Keuringsverslag van een elektrische laagspanning- en zeer lage spanningsinstallatie

NIET CONFORM

Straatnaam: Jasmijnstraat
Huisnummer: 17
Busnummer:
Postcode: 9920
Gemeente: LOVENDEGEM
Land: België

Controlebezoek van een oude huishoudelijke elektrische installatie van een wooneenheid bij verkoop op vraag van de verkoper volgens (KB 08/09/2019) - AREI Boek 1- 8.4.2. en 8.2.1. en 4.2.4.3.

Afbeelding schakel- en verdeelbord:

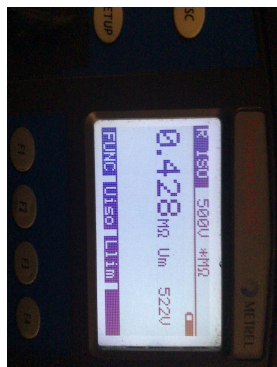
- 11.01 Eéndraadschema van de installatie is te voorzien en/of te vervolledigen. (Boek 1 Afdeling 2.12 - 2.13 en 3.1.2 en 9.1.2)
- 11.02 Situatieschema van de installatie is te voorzien en/of te vervolledigen. (Boek 1 Afdeling 2.12 - 2.13 en 3.1.2 en 9.1.2)

- 12.01 De waarde van de isolatieweerstand van één of meerdere stroombanen is kleiner dan 0,5M ohm (Boek 1 Onderafdeling 6.4.5.1.)
- 12.02 De continuïteit van equipotentiaal en/of beschermingsgeleiders zijn niet gewaarborgd. (Boek 1 Onderafdeling 5.3.5.3.G. en 5.4.3.5) Oa veranda

- 13.08 Een demonteerbaar aansluitstuk (aardingsonderbreker) dient aangebracht te worden in de aardgeleider teneinde de meting van de aardweerstand mogelijk te maken. (Boek 1 Onderafdeling 5.4.3.5.)

- 14.04 De beschermingsgeleiders zijn niet verdeeld over de ganse installatie. (Boek 1 Onderafdeling 5.3.5.3.G. en 5.4.3.1.) Oa keuken
- 15.02 De aanduiding van de stroomkringen en/of apparatuur, aansluitklemmen, enz dient aangebracht of vervolledigd te worden. (Boek 1 Onderafdeling 3.1.3.1. en 3.1.3.3.A. en 5.1.6.1)

- 15.13 De nominale spanning dient duidelijk vermeld te worden op een oordeelkundig gekozen plaats. (Boek 1 Onderafdeling 3.1.3.3.)
- 16.04 Een afzonderlijke differentieelstroombeschermingsinrichting met een gevoeligheid van 30mA is te plaatsen voor installaties van badkamer, wasmachine, vaatwas, droogkast en/of gelijkaardige toestellen. Deze dient ondergeschikt te zijn aan de hoofddifferentieelstroombeschermingsinrichting (Boek 1 Onderafdeling 7.1.4.1. en 4.2.4.3.)

- 18.08 De geleiders van het type VOB moeten in daarvoor bestemde buizen, kabelgoten geïnstalleerd worden. (Boek 1 Onderafdeling 5.2.9.3. en 5.2.9.6.)
- 18.14 Elektrische leidingen zijn niet ingevoerd, zodat een continue bescherming verzekerd is. (Boek 1 Onderafdeling 5.2.6.1.)

- 19.06 Niet alle contactdozen op LS zijn kinderveilig en/of voorzien van een beschermingscontact (NBN C61-112). (Boek 1 Onderafdeling 1.4.2.3. en 5.3.5.2.)
